Audi S4, S5, Q5, SQ5, A6, A7, A8 エンジンコントロールユニットのプログラム改修

サービスキャンペーン開始日	平成 28 年 8 月 4 日
不 具 合 の 内 容	エンジンコントロールユニットにおいて、触媒診断プログラムが不適切なため、触媒が正常であるにもかかわらず触媒が劣化したと誤検知して、エンジン警告灯が点灯するおそれがあります。
改 善 の 内 容	全車両、エンジンコントロールユニットの制御プログラムを書き換えます。

不具合発生箇所

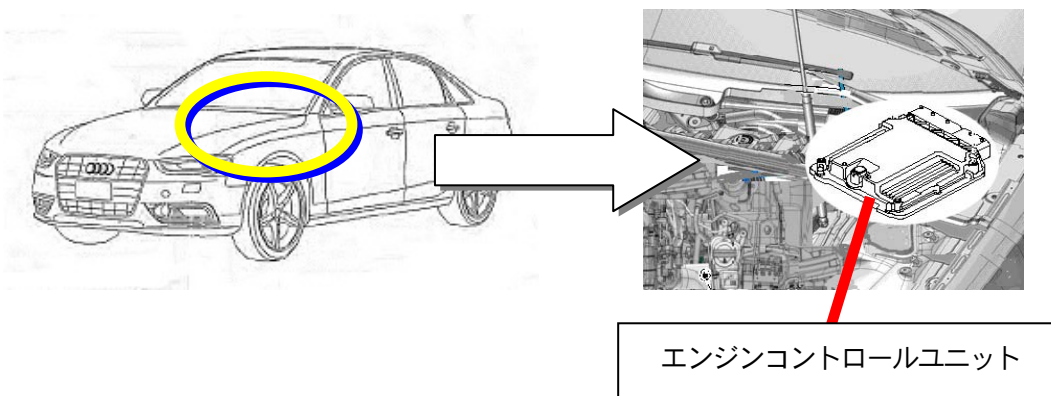
注： は、プログラム書き換え部を示す。
